# Una visione unitaria per cinque spazi pubblici

Mandato di studio in parallelo,  
secondo procedura a invito,  
gennaio – marzo 2021

Municipio di  
**Ronco sopra Ascona**  
Via Livurcio 4  
CH - 6622 Ronco sopra Ascona

Ronco sopra Ascona, 31 maggio 2021

Architetti Campana-Herrmann-Pisoni

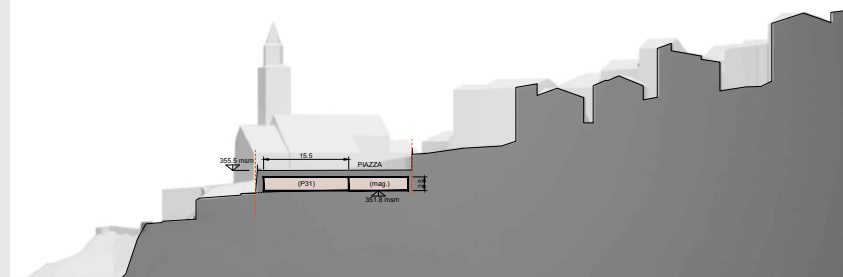
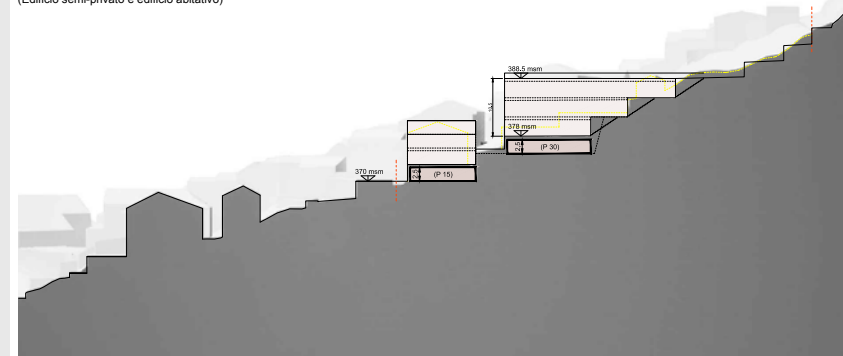
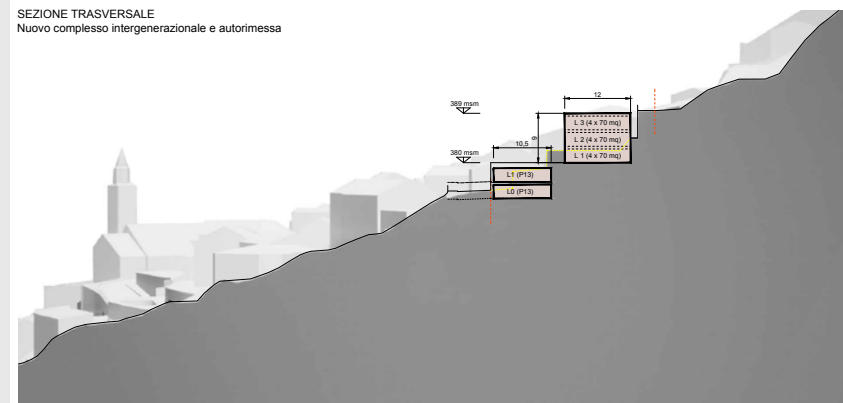
Le proposte progettuali individuate ed illustrate sono diversificate per le cinque aree di studio, proponendo una serie di concetti di intervento chiari e interessanti. In particolare il collegio di esperti ha apprezzato quanto sviluppato nella zona due cappelle, dove è stata proposta la creazione di una residenza intergenerazionale con autorimessa semiprivata a due livelli, che sfrutta in modo intelligente il dislivello stradale per realizzare due entrate indipendenti minimizzando gli spazi di circolazione, con un edificio superiore più retrostante alla strada: un approccio giudicato corretto per ricucire e precisare sia il tessuto edificato che quello stradale. Parimenti per la zona nucleo la proposta del progetto Work Art Ronco con l'idea di destinare temporaneamente oppure permanentemente alcuni spazi di edifici del nucleo, da identificare, ad attività artistiche o di artigianato artistico appare ben integrabile alla presenza ai margini del nucleo della casa patriziale e della casa Ciseri, cercando di permeare il nucleo stesso con ulteriori contenuti espositivi, didattici e creativi.

La proposta progettuale per piazza della Madonna e piazza dei Semitori appare meno convincente: da un lato l'edificazione di un autosilo di un solo livello sembra di difficile giustificazione in termini di costi benefici, dall'altro la definizione futura di piazza della Madonna appare troppo vaga, e caratterizzata da una certa provvisorietà che non ha convinto il collegio di esperti. Più interessante l'intervento in piazza dei Semitori, che con la demolizione dei volumi accessori sopra il negozio raggiunge con un intervento misurato un buon obiettivo. La sistemazione proposta per questa nuova area appare però poco definita.

Per via delle Scuole e il Vaticano, la proposta di demolizione della proprietà Akbas con una ricostruzione di un volume diverso, oppure in alternativa con la creazione di un vuoto urbano, appare anche poco convincente. Più interessante l'idea del nuovo edificio perpendicolare al pendio al posto dell'attuale stabile del Vaticano, con la ricostruzione dei ronchi e la creazione di un parco su più livelli, che nonostante riesca bene nell'intento di ridefinizione dei margini del nucleo, appare però, per via del grande autosilo sotterraneo, piuttosto artificiale. In generale il tema dei posteggi, con l'idea portante di una loro ripartizione omogenea in ogni area di studio, appare essere stato troppo preponderante nelle scelte progettuali per questa zona e in generale le priorità di intervento illustrate dai progettisti, che vedono in questa zona il punto di partenza dell'intervento, priorità ampiamente discussa ma non condivisa dal collegio degli esperti.

**Studio partecipante 2**  
Buzzi studio d'architettura

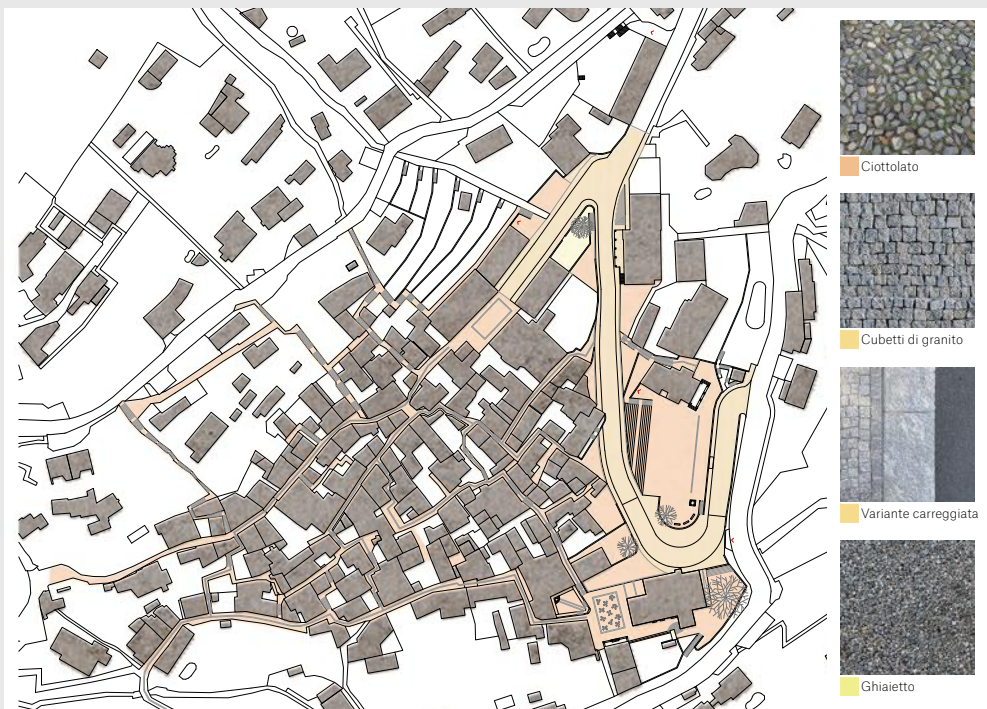
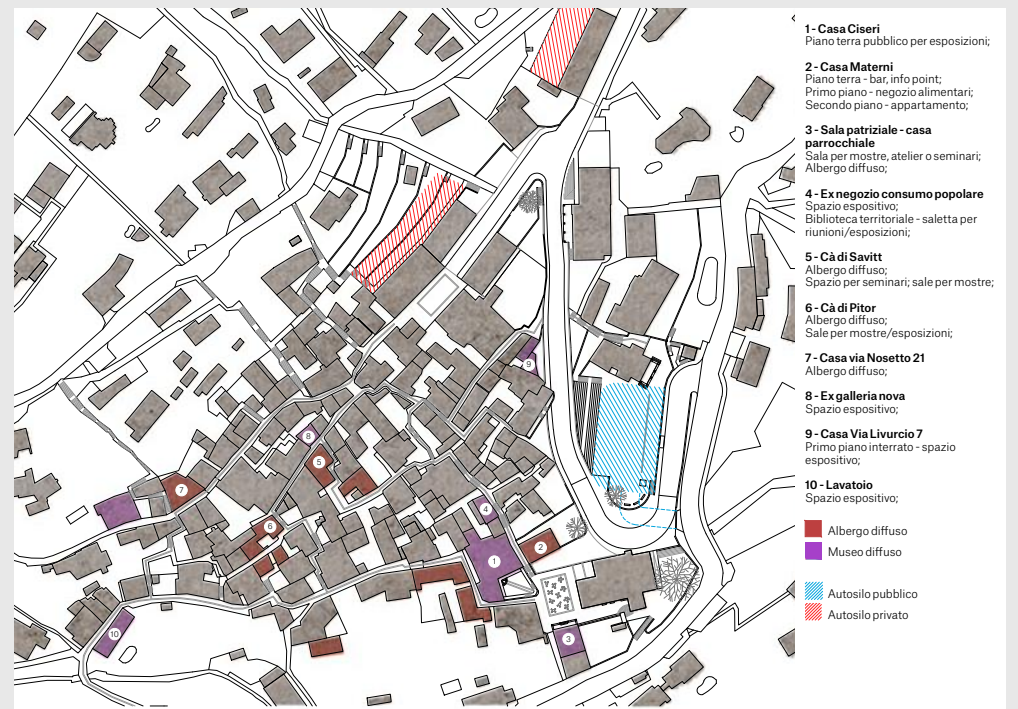
L'idea di progetto di estendere il nucleo, attraverso una pavimentazione in granito, oltre via Livurcio, ricostruendo le relazioni di questo con il resto del contesto è giudicata pertinente e di buon potenziale per unire spazialmente le zone, ed è coerente con il concetto espresso di far diventare via Livurcio entrata e non passaggio a Ronco. Anche il concetto di realizzazione di nuovi posteggi, previsti là dove servono e sono economicamente sostenibili, appare al collegio degli esperti adeguato alla situazione di Ronco.

Il concetto di sistemazione di piazza della Madonna con la creazione di una grande gradinata pubblica ad anfiteatro aperta sul vasto panorama, liberando la piazza dal traffico veicolare e rendendola punto di partenza dei percorsi pedonali, è giudicato molto interessante, come pure la concentrazione dei posteggi sotto la piazza, con un vasto autosilo su quattro livelli, serviti con entrate separate dai vari livelli della strada cantonale, accoppiata alla realizzazione di spazi da adibire a magazzino comunale.

Interessante anche la proposta per il nucleo, di valorizzare una serie di edifici di valore proponendo per essi utilizzi diversificati, che si è spinta fino a identificare una serie di stabili potenzialmente adatti. Meno convincente è apparso l'intervento proposto per la zona di via delle Scuole, con due edifici che creano una situazione di vis-à-vis con l'edificio a monte quale retro non qualitativamente interessante, e che lascia aperte poi incertezze urbanistiche eccessive in caso di non acquisizione della proprietà Akbas, e che relega inoltre in secondo piano l'intervento nella parte retrostante del Vaticano.

Anche l'intervento previsto nella zona due cappelle, pur condiviso nelle sue scelte di principio, risulta in una edificazione troppo addossata alla strada cantonale, con rapporto debole con il contesto edificato a monte. La priorità degli interventi, che propone come prima cosa la sistemazione delle tre piazze a valle del paese, trova concorde il collegio di esperti.

**Studio partecipante 3**  
Architetti Snozzi Groisman

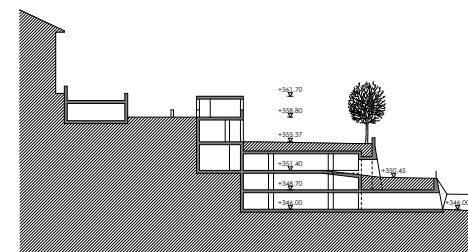
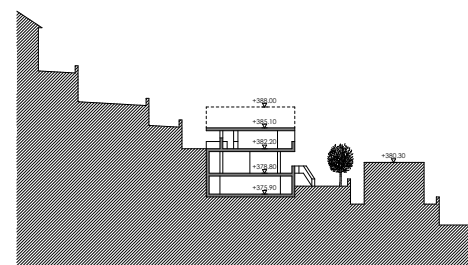
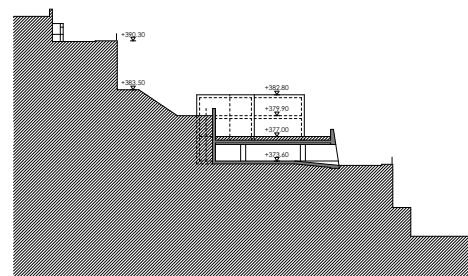
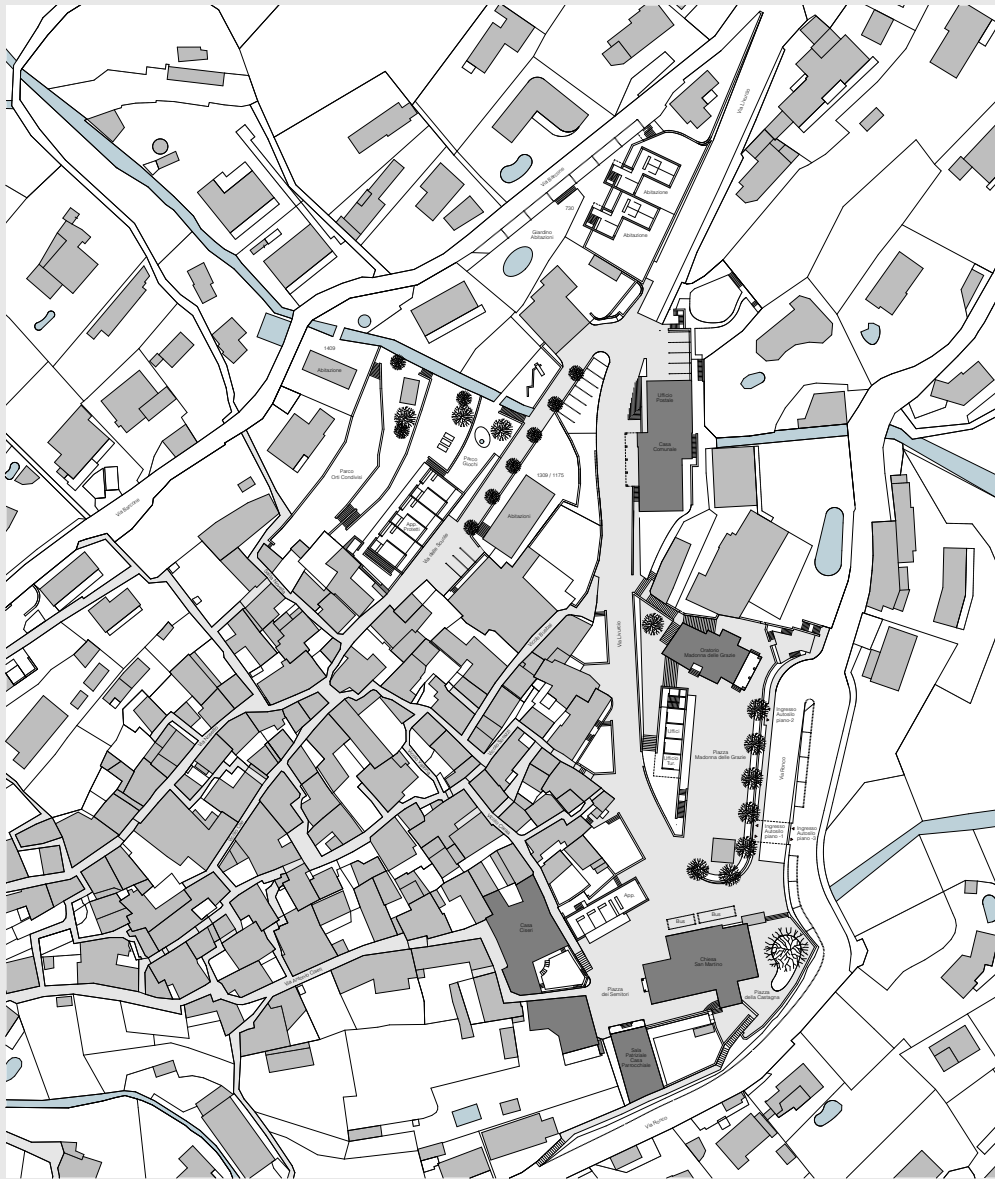
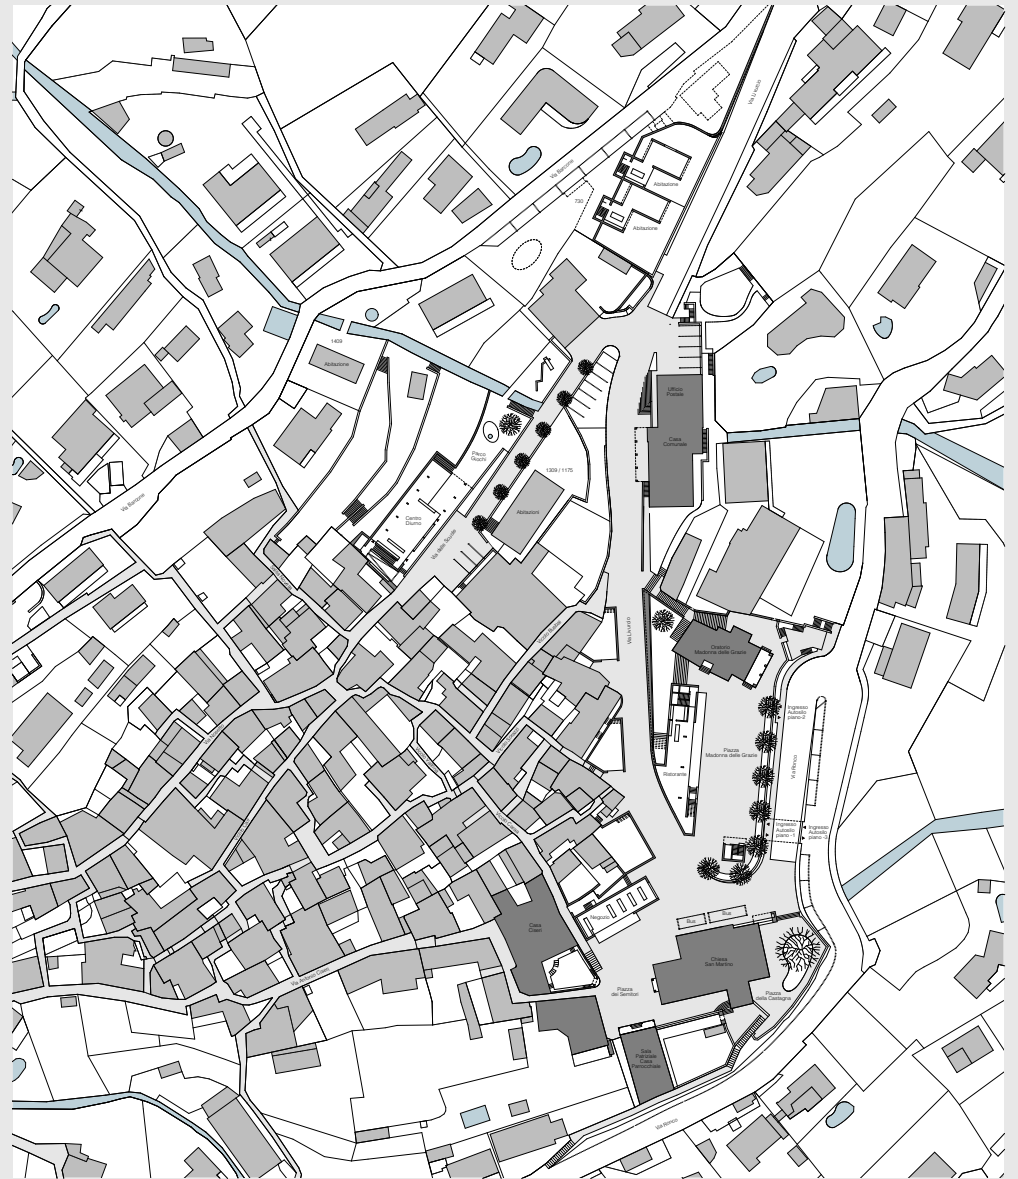
Lo studio presenta una analisi e sua traduzione in soluzione concettuali che il collegio di esperti ha apprezzato sia a livello di precisione che di approfondimento, che conduce a concentrare sulle due piazze dei Semitori e della Madonna gli interventi principali di ricucitura e ricostruzione del tessuto urbano, cercando di superare la cesura causata dalla costruzione della strada cantonale e concentrando in questa zona tutti i posteggi pubblici.

In particolare l'idea della rimodellazione a terrazze dell'affaccio del nucleo, marcandone i punti di accesso pedonali è molto apprezzata, e consegue chiaramente dal concetto presentato. Meno convincente è apparsa la scelta di edificare un nuovo volume in piazza della Madonna, allo scopo di recuperare l'idea della continuità del nucleo. In questo ambito il collegio di esperti ritiene che la presenza di un edificio potrebbe rivelarsi un elemento in parte estraneo, senza condurre a un valore aggiunto anche prevedendo le funzioni pubbliche di bar e ufficio turistico proposte dai progettisti. Interessante per contro il posizionamento della fermata del trasporto pubblico, a ridosso di piazza dei Semitori, come pure la sostituzione dell'attuale edificio del negozio nella stessa piazza con un nuovo edificio due piani, in posizione più arretrata, che riordina il fronte edificato sulla piazza.

L'idea proposta per la zona del nucleo, la cui lettura di forte compattezza è condivisa, di affiancare all'UTC un esperto che promuova anche la cura progettuale della ristrutturazione degli spazi esterni privati, supportandone la progettazione e controllandone la qualità, è condivisa: in un nucleo con le caratteristiche evidenziate è importante tutelare i piccoli vuoti del tessuto edilizio, come pure, nel caso specifico del nucleo di Ronco, vi è da portare attenzione al tema dei sottopassi. Il collegio degli esperti giudica anche positivamente che la figura dell'esperto, in collaborazione con la commissione del nucleo, possa fornire un aiuto nella valutazione di piccoli interventi per aggiornare le costruzioni alle esigenze abitative contemporanee, come pure l'idea di sviluppare per Casa Ciseri il concetto di spazio culturale. Per la zona di via delle Scuole e del Vaticano convince appieno la proposta di demolizione dell'attuale edificio allo scopo di realizzare un nuovo stabile con locali intergenerazionali aperto su un parco giochi al piano terreno, con appartamenti per anziani ai piani superiori, recuperando i ronchi a beneficio del nucleo, quali giardini e orti comuni, ora assenti nel fitto tessuto edificato. Parimenti interessante l'idea che al piano terreno l'edificio previsto dovrebbe poter essere eventualmente adattato facilmente ad accogliere due aule scolastiche in caso di ripresa dell'insegnamento

elementare, e l'uso eventuale della proprietà Akbas per la realizzazione di nuove abitazioni, stabilendo dei precisi limiti planivolumetrici.

L'intervento proposto nella zona due cappelle, anche se condiviso nella scelta di principio, risulta un'edificazione residenziale eccessivamente estensiva e ridotta nel numero dei parcheggi. Il principio di priorità è condiviso, ad eccezione dell'intervento su Piazza dei Semitori che è da progettare contemporaneamente alla riqualifica di Piazza della Madonna e del primo tratto della strada cantonale.
